Procès-verbal de synthèse des observations – 30 août 2019

Enquête publique relative à la demande d'autorisation environnementale présentée par la société PREFABLOC AGREGATS, pour l'exploitation d'une carrière, d'une installation de traitement de matériaux, d'une station de transit de matériaux, et d'un stockage de déchets inertes implantés au lieu-dit « chemin Patelin », sur le territoire de la commune de Saint-André.

Mémoire en réponse aux observations et questions soulevées lors de l'enquête publique du 22 juillet au 22 août 2019 et par le commissaire enquêteur dans son procès-verbal de synthèse

Planche 1 : Localisation des jauges pour le plan de surveillance des émissions de poussières émises par la carrière du Chemin Patelin de la société PREFABLOC AGREGATS

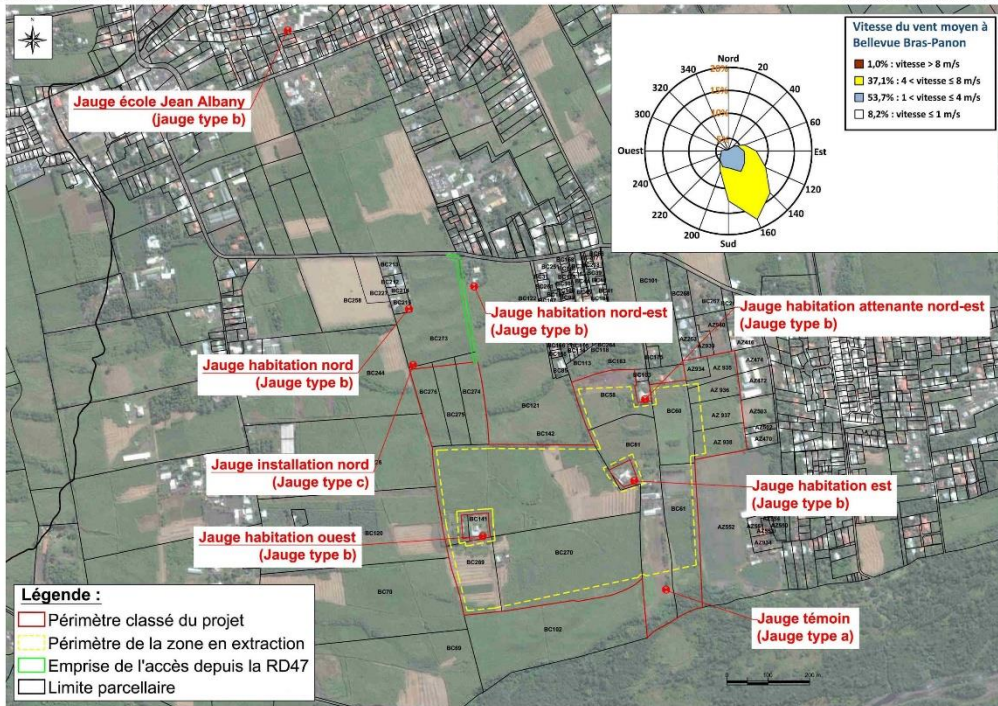
Enfin l'efficacité des mesures citées ci-dessus sera suivie dans le cadre du plan de surveillance des poussières, que l'exploitant mettra en place dès le début de l'exploitation. Dans le Tome 2 : Etude d'impact (page 330 et 331) le plan de surveillance prévoyait la mise en place de 5 jauges, dont 2 au niveau d'habitations et 1 au niveau de l'établissement sensible le plus proche et localisé sous les vents dominants du secteur (école Jean Albany).

Pour renforcer le plan de surveillance des poussières, 3 jauges supplémentaires de type B seront positionnées au niveau :

Planche 3 : Positionnement des trajets des camions par rapport aux itinéraires envisagés dans le SDRIC (Source : Région Réunion 2014)

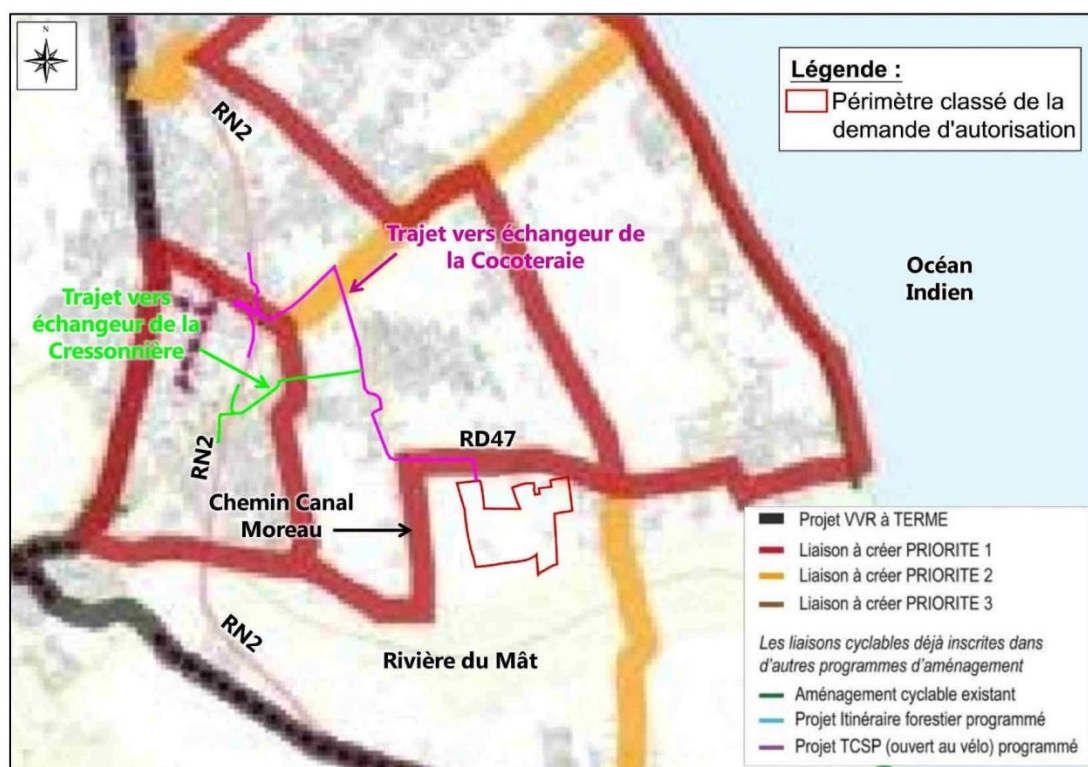
Aux questions de capacité des axes à absorber le trafic s'ajoute la question de la sécurité des piétons, notamment des enfants se rendant à l'école, et des cyclistes, points sur lequel le dossier est muet.

Lors de l'exploitation du projet, les camions emprunteront des itinéraires qu'ils devront en partie partager avec les cyclistes. D'après les liaisons projetées dans le SDRIC, ces sections resteront tout de même minoritaire et d'autant plus, après la création de l'échangeur de la Cressonnière, où une très grande majorité des camions (75% des camions entrants et 100% des camions sortant) l'emprunteront (en vert sur la planche suivante). De plus, environ 39% des camions présenteront un petit gabarit, ce qui rendra la cohabitation avec les cyclistes plus simple. L'impact du projet sur les cyclistes peut donc être qualifié de modéré.

Planche 6 : Comparaison de l'aléa inondation à l'état initial (à gauche) et après remis en état (à droite) à partir des modélisations 2D

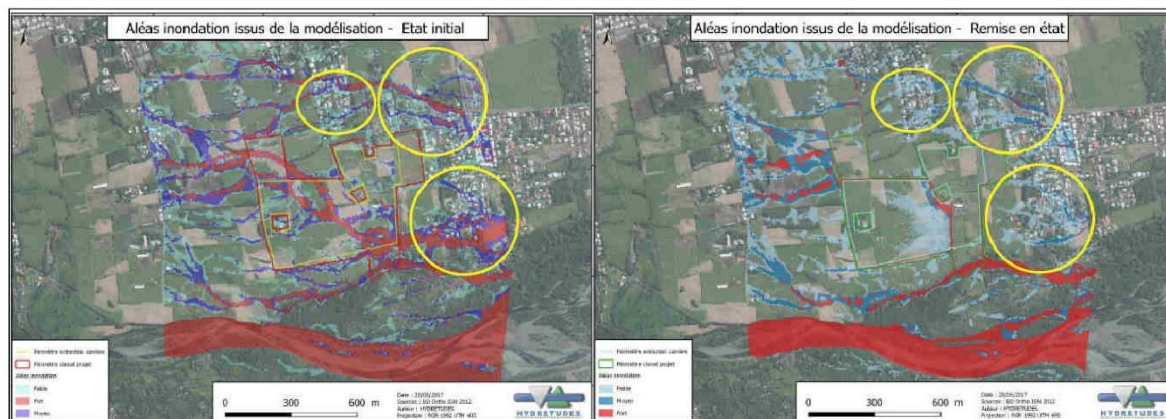
<p><u>Risque inondation :</u></p> <p>Nombre d'observations, notamment de la part des riverains des ruelles des Alevins, ruelle Lacotte, chemin Jeanson, et plus généralement des quartiers Patelin et Rivière du Mât les Bas font part d'inondations récurrentes de voiries, et de parcelles privées, voire d'habitations, dont ils font le constat à chaque événement pluviométrique d'importance.</p> <p>Ils estiment que le projet, pendant sa mise en œuvre et après la remise en état, crée un risque supplémentaire et portera plus de nuisances que d'avantages.</p> <p>Ils mettent en doute l'efficacité des mesures (nouveau réseau de gestion des eaux de ruissellement) avancé au dossier pour réduire les risques d'inondation, notamment parce que s'ajoutent des résurgences (sources) qui ne sont pas évoquées dans le dossier.</p>	<p>17 %</p>

Ces impacts positifs du projet sur les enjeux du secteur peuvent être observés après comparaison des aléas entre l'état initial et l'état remise en état sur les planches suivantes.

Planche 7 : Evolution de la zone d'érosion intense n°27 entre 1997 et 2007 (Source : BRGM 2008)

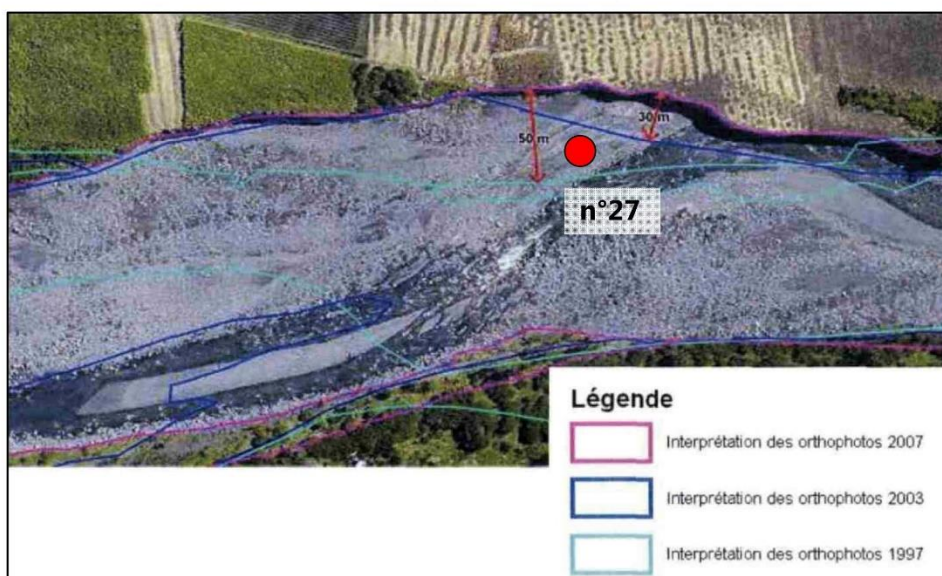
<p><u>Autres problématiques :</u></p> <p>On ne peut aborder comme une masse homogène les items cités sur divers sujets, et qui en constituent 15 % du point de vue statistique. Certaines des questions ci-dessous viennent en complément des items principaux.</p> <p>1/ Le manque de concertation en amont du projet est régulièrement évoqué, notamment par les riverains qui affirment le découvrir.</p> <p>2/ Manque de garanties concernant la remise en état des parcelles. Que se passera t'il en cas de manque de remblais ?</p> <p>3/ Le risque vibration n'est quasiment pas abordé dans le dossier, alors que de nombreuses personnes s'inquiètent de leurs effets (roulement de camions, utilisation de brises-roches), notamment sur les constructions proches. Ces vibrations pourraient provoquer des fissures.</p> <p>4/ Les études manquent de fiabilité : faible nombre de carottages (2), dates et concernant le risque poussières, le relevé de vent de l'étude EQRS (annexe 4 pièce 9 Technisim consultants p 24, 25) est mené les 27 et 28 mars 2015, dates non représentatives des vents dominants (habituellement plus forts). (voir obs SA 65).</p> <p>Sur la carte p 72 (fig 27), ne figurent que les vents à Gillot et St Benoît, mais rien à St André.</p> <p>5/ Incompatibilité avec le Schéma de Mise en Valeur de la Mer (SMVM) car localisation en « espace proches du rivage » et activité de concassage d'ampleur régionale et non locale, et non prévue dans les zones identifiées : pour la Rivière du Mât, la zone 28 correspond à « Ma pensée » à Bras-Panon. Aucune zone ne figure en rive gauche sur la cartographie du SMVM.</p>	<p>15 %</p>

Plusieurs sites d'érosion en rive gauche ont été identifiés dont un en particulier, localisé aujourd'hui à environ 275 mètres des limites du projet. Au droit de cette zone d'érosion intense, un déplacement vers l'aval d'environ 40 mètres par an est observé avec un recul maximum de 30 mètres environ entre 2003 et 2007 et 50 mètres entre 1997 et 2007 (Cf. Planche suivante).

Bien qu'il soit difficile d'anticiper l'évolution de l'érosion de la berge au droit du point identifié ci-avant, la zone d'érosion se déplace petit à petit vers l'aval sans reculer significativement vers l'intérieur des terres. Cette observation correspond à une évolution normale d'une attaque de berge en méandrement.

Planche 9 : Déplacement du réseau d'irrigation avant le début de l'exploitation de la carrière (avant le début de la phase 1)

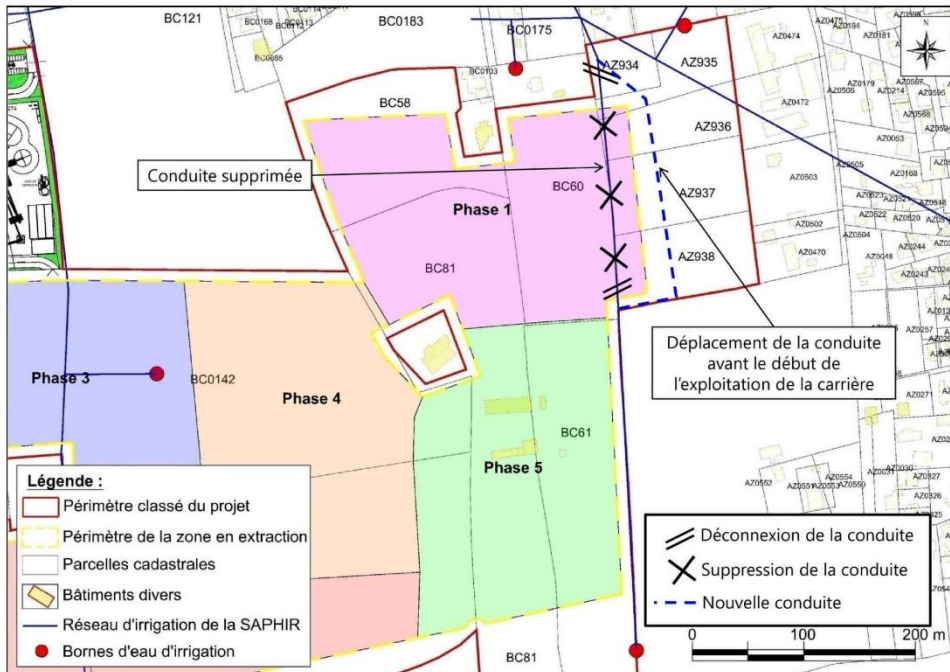
Cette question est soulevée par les agriculteurs riverains, et les acteurs institutionnels du monde agricole. L'usage industriel n'étant pas prioritaire pour le réseau d'irrigation, comment pourrez-vous pallier un éventuel manque d'eau ?

- Avant le début de l'exploitation de la carrière : la conduite positionnée en limite de la parcelle BC n°60, à l'est du projet, sera déplacée plus à l'est sur les parcelles AZ n°934 à 938, afin d'éviter la surface en extraction (Cf. Planche 9Planche 9).

Planche 16 : Projet d'aménagement et de Développement Durables de la commune de Saint-André (mairie, février 2019)

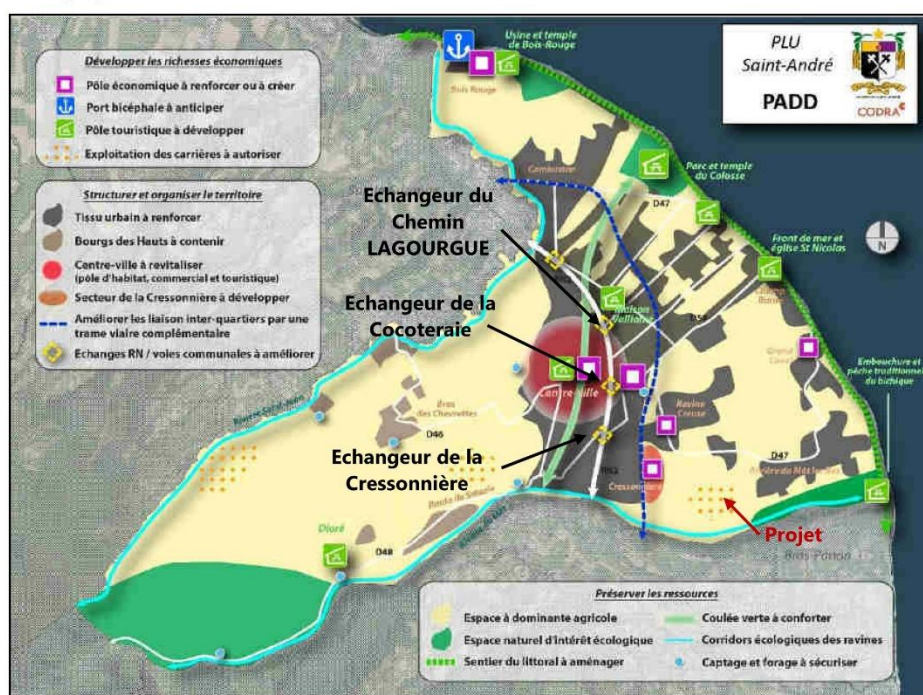
<p><u>Augmentation du trafic routier :</u></p> <p>Nombre de riverains et plus largement de résidents de la commune, expriment leur crainte de ne plus pouvoir circuler sur la RD 47, notamment aux carrefours avec la RD 48, le chemin des prêtres, et le rond-point de la Balance.</p> <p>Ces axes étant déjà surfréquentés actuellement, l'ajout de 196 PL par jour produira un blocage, sur une tranche horaire dépassant largement les heures de pointes aux conditions de circulation déjà très pénibles.</p> <p>Aux questions de capacité des axes à absorber le trafic s'ajoute la question de la sécurité des piétons, notamment des enfants se rendant à l'école, et des cyclistes, points sur lequel le dossier est muet.</p>	42 %

Comme précisé dans la réponse au paragraphe 2.3, le principal projet connu d'aménagements des axes routiers concerne la création de l'échangeur de la Cressonnière et du Chemin LAGOURGUE (Cf. Planche suivante).

Ces projets, repris dans le PADD (Projet d'Aménagement et de Développement Durable) du PLU de la commune de Saint-André permettront d'améliorer l'insertion sur la RN2 des véhicules provenant de la route de Salazie et du centre de Saint-André. L'échangeur de la Cocoteraie sera significativement désengorgé.

Planche 17 : Positionnement de l'habitation de M. MARIE par rapport aux limites du projet

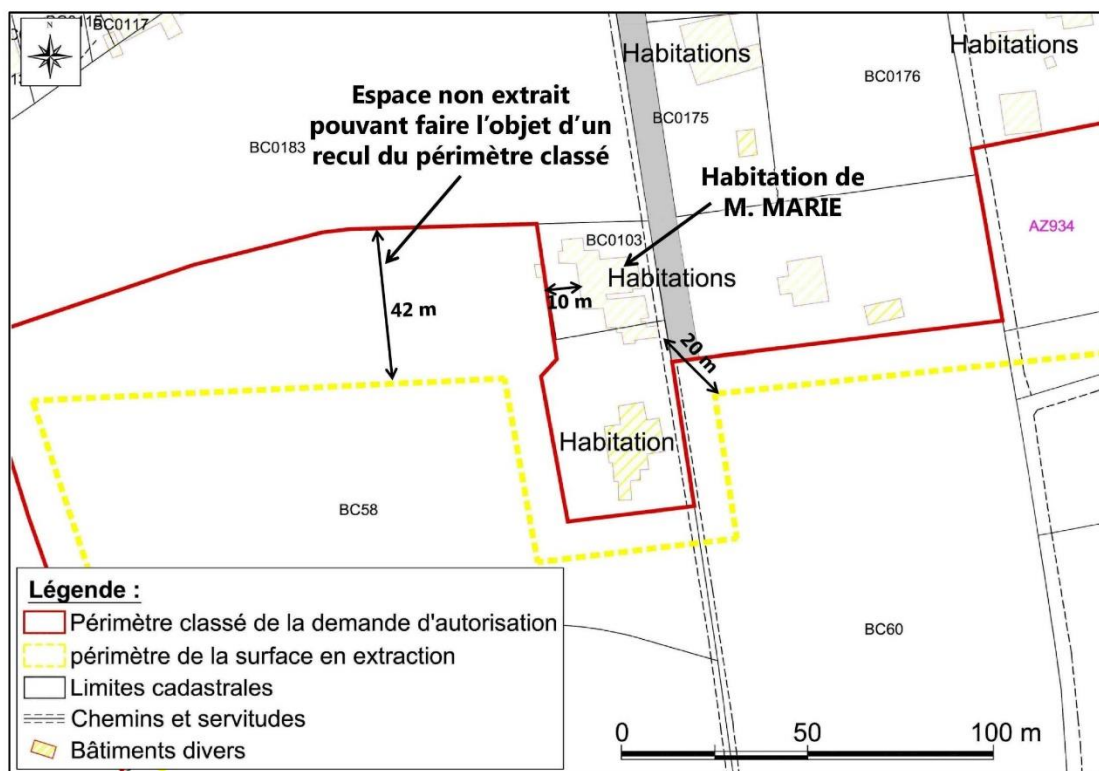
Sur la cartographie, il apparaît que la maison (en parcelle BC 103) est implantée à 10 m, en limite Nord de la zone d'extraction (parcelles BC 58 et 60). M. MARIE, qui demeure dans

Concernant le propriétaire de la parcelle BC n°103 (M. MARIE), il semble qu'il y a eut une confusion entre le périmètre de la surface en extraction qui est positionnée à plus de 20 mètres à l'est et plus de 28 mètres à l'ouest de son habitation et le périmètre classé du projet, qui lui, est positionné à 10 mètres et moins de son habitation (Cf. Planche suivante).

Le périmètre classé du projet a été positionné en limite des parcelles cadastrales ayant fait l'objet d'un contrat de fortage. Sur le terrain cela se traduira par le positionnement d'une clôture pour empêcher l'intrusion de personne non autorisée et la pose de panneaux dangers. Sur demande de M. MARIE, le positionnement de la clôture pourra être redéfinie, notamment s'il utilise l'espace situé à l'ouest de son habitation (culture maraîchère d'appoint situé sur une parcelle appartenant à sa famille) et que cela n'impactera pas l'exploitation (bande règlementaire de retrait minimum de 10 mètres, position des merlons de 5,5 mètres, voie d'accès, etc.).
